女川原子力発電所2号機 基準津波の策定のうち  
「海洋プレート内地震」,「津波地震」等に起因する津波の評価について  
(コメント回答)

平成28年9月30日  
東北電力株式会社

# 基準津波の評価の全体概要

#### 2. 基準断層モデルの設定

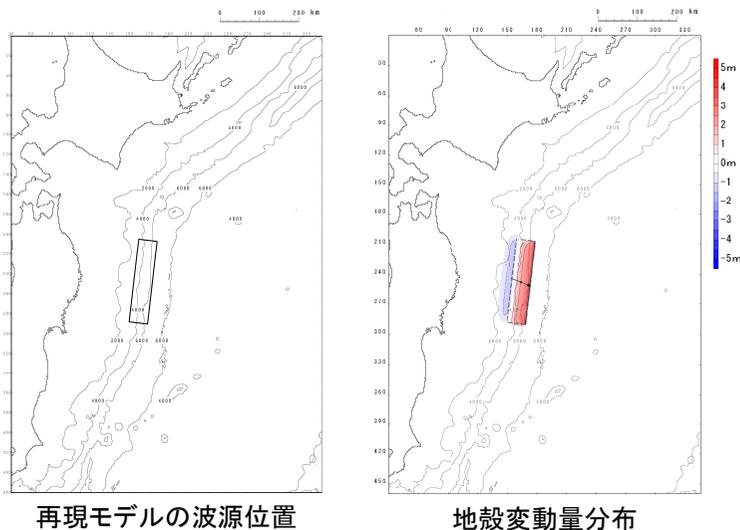
No.	コメント内容
S72-2	東北電力は「基準断層モデルは, 地震調査研究推進本部(2012)の評価及び国内外で最大規模の1896年明治三陸地震津波を再現するモデル(Mw8.28)を基本として, これを上回るよう土木学会(2002)を参考にMw8.3にスケーリングして設定した。」としている。一方, 地震調査研究推進本部(2012)における『次の地震の規模』の評価ではMt8.6~Mt9.0と幅で表現しているが, 東北電力の基準断層モデルで設定されたMw8.3とこれとの関係を説明すること。
S72-3	地震調査研究推進本部(2012)が幅のある評価結果(Mt8.6~Mt9.0)を提示していることを尊重した上で, 設定すべき基準断層モデルの規模を検討すること。

- 地震調査研究推進本部(2012)では, 阿部(2003)が過大評価気味としたMt9.0を評価に取り入れたことに鑑み, 保守性を確保する観点から, 1896年明治三陸地震津波再現モデル(Mw8.28)を基本に, 地震規模の不確かさを考慮した基準断層モデル(Mw8.5)を設定する。 **S72-3**
- なお, 申請時の基準断層モデル(Mw8.3)を用いた検討は, 地震調査研究推進本部(2012)の評価(Mt8.6~9.0)を上回ることを確認した。詳細は, (原子力発電所)資料3-4「Ⅲ. 1. 申請時の基準断層モデルによる評価」に記載。 **S72-2**

上記知見, 並びに前述した地震規模(Mw)の分布幅に関する知見を踏まえ, 基準断層モデルの地震規模(Mw)は, 1896年明治三陸地震津波再現モデルの地震規模(Mw8.28)+0.2とし, Mw8.5に設定する。

敷地前面における最大水位上昇量の比較

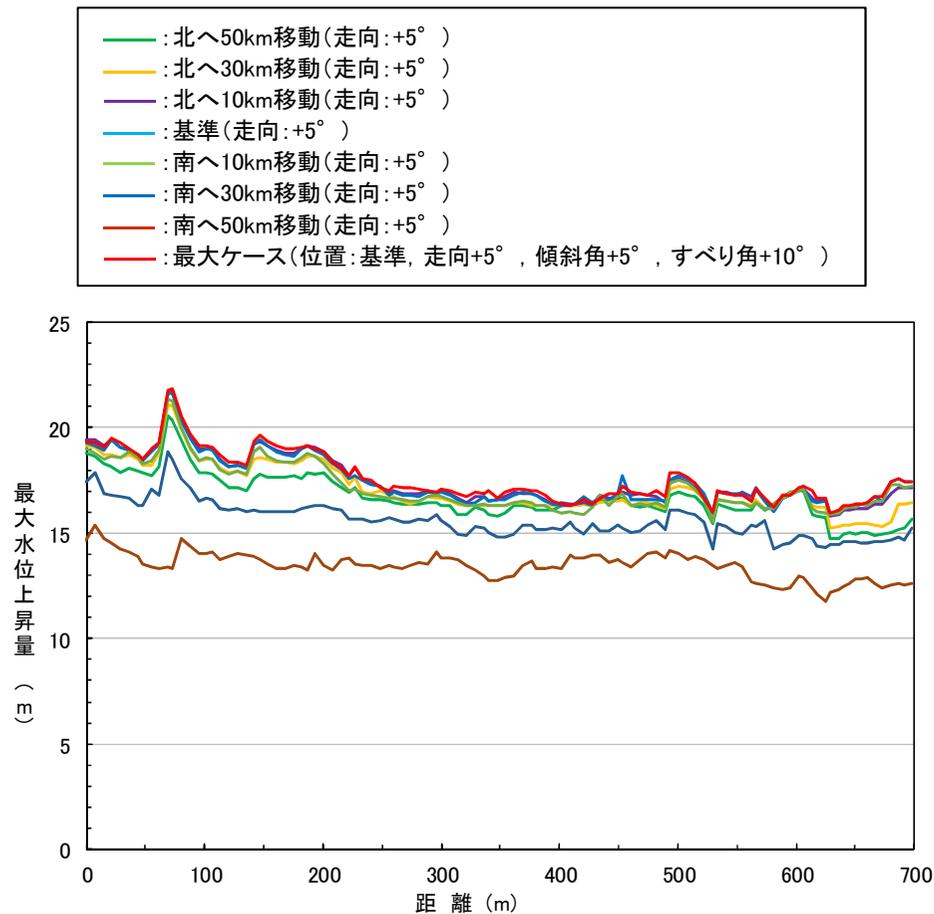
No.	コメント内容
S73	津波地震, 海洋プレート内地震の評価決定ケースが最も厳しい位置となっているか確認すること。合わせて, 発電所に厳しい位置がどこになるか図で示すこと。

- 波源位置を変化させた代表ケース、並びに敷地前面最大ケース(水位上昇側)の敷地前面における最大水位上昇量を比較した結果を下図に示す。
- 津波地震は、敷地前面の北側に最大水位上昇地点が見られる特性を有する。

敷地前面における最大水位上昇量の比較

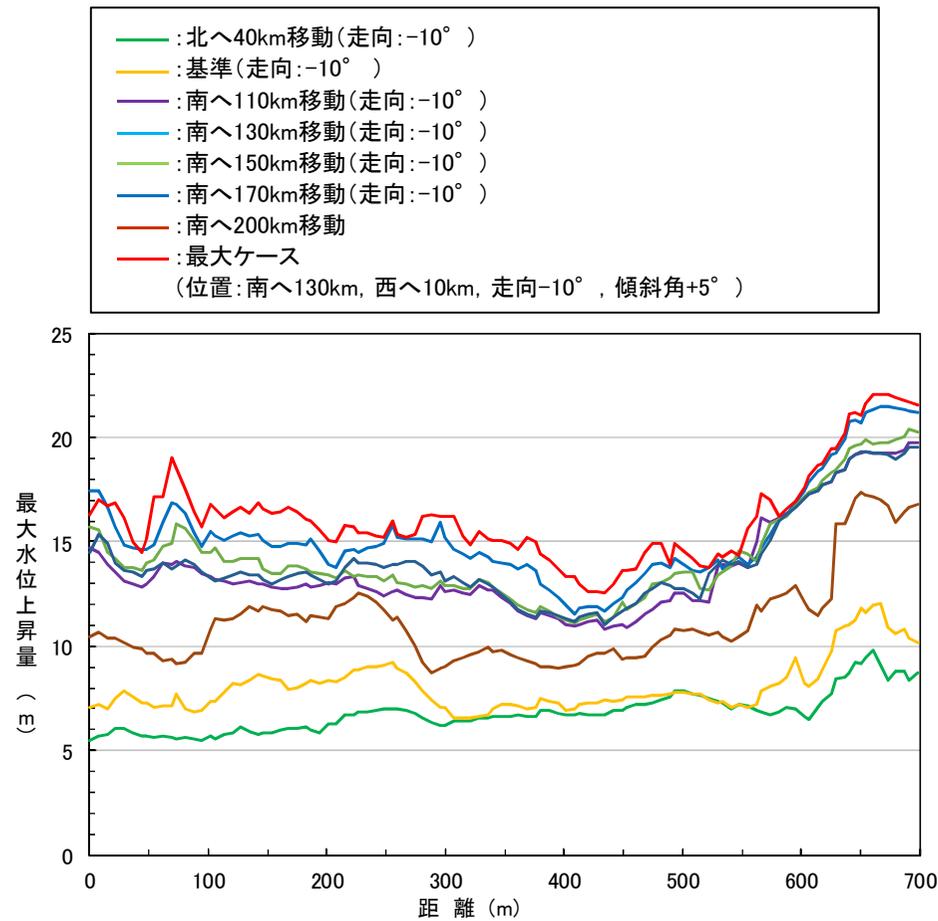
No.	コメント時期	コメント内容
S73	平成27年3月20日 第210回審査会合	津波地震、海洋プレート内地震の評価決定ケースが最も厳しい位置となっているか確認すること。合わせて、発電所に厳しい位置がどこになるか図で示すこと。

- 波源位置を変化させた代表ケース, 並びに敷地前面最大ケース(水位上昇側)の敷地前面における最大水位上昇量を比較した結果を下図に示す。
- 海洋プレート内地震は, 敷地前面の南側に最大水位上昇地点が見られる特性を有する。

朔望平均潮位の比較

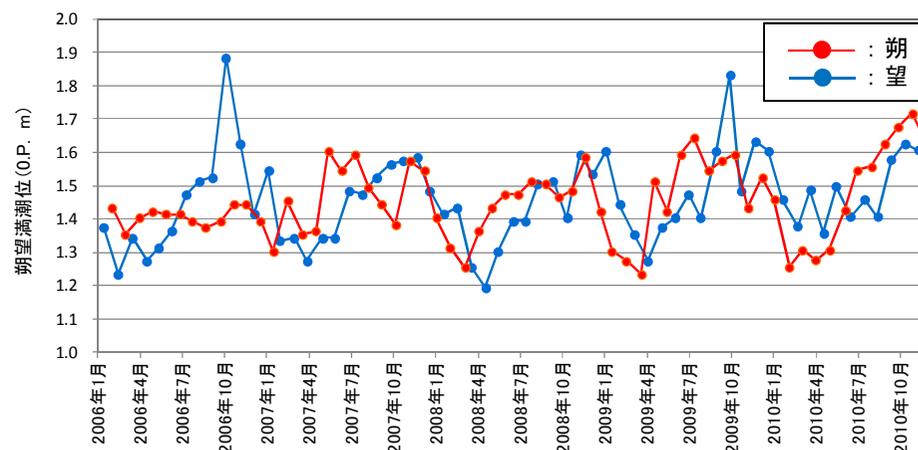
No.	コメント時期	コメント内容	説明資料
S53	平成27年1月23日 第185回審査会合	発電所はリアス式海岸の南部に位置することから、基準津波水位の評価に複雑な地形の影響が考慮されているかを確認するため、女川湾等の周期特性について説明すること。	Ⅱ. 第2章
S55	平成27年1月23日 第185回審査会合	評価に用いた潮位条件の詳細(観測位置, 観測期間)を説明すること。	Ⅱ. 第1章
S72	平成27年3月20日 第210回審査会合	津波地震, 海洋プレート内地震の評価について、地震規模の設定並びに波源特性の不確かさの考慮方法が女川地点の評価決定ケースとして十分厳しくなっているか、地震調査研究推進本部の知見等も踏まえ、再度説明すること。	I. 第1章 I. 第2章
S73	平成27年3月20日 第210回審査会合	津波地震, 海洋プレート内地震の評価決定ケースが最も厳しい位置となっているか確認すること。合わせて、発電所に厳しい位置がどこになるか図で示すこと。	I. 第1章 I. 第2章
S74	平成27年3月20日 第210回審査会合	津波地震, 海洋プレート内地震の評価決定ケースを対象に、防波堤無しを検討を実施すること。	(原子力発電所) 資料3-4 (Ⅲ. 第2章) (Ⅳ. 第3章)
S75	平成27年3月20日 第210回審査会合	海洋プレート内地震の波源位置の不確かさについて、現状、アウターライズ領域での南北方向の検討を実施しているが、東西方向(海溝軸直交方向)となる検討を実施すること。合わせて、起震応力が共通で共役な断層となることも踏まえた検討も実施すること(西落ち傾斜, 東落ち傾斜)。また、プレート上面の傾斜も考慮して検討してほしい。	I. 第2章
S79	平成27年3月20日 第210回審査会合	津波地震, 海洋プレート内地震の評価フローの記載方法について、検討内容に合わせて修正すること。	I. 第1章 I. 第2章

- 近年(2006年~2010年)の観測記録<sup>※1, 2</sup>を用いて朔望平均潮位を算定した結果, 朔望平均満潮位はO.P.+1.46m, 朔望平均干潮位はO.P.-0.09mであり, 基準津波評価で考慮している朔望平均潮位と有意な差がないことを確認した。
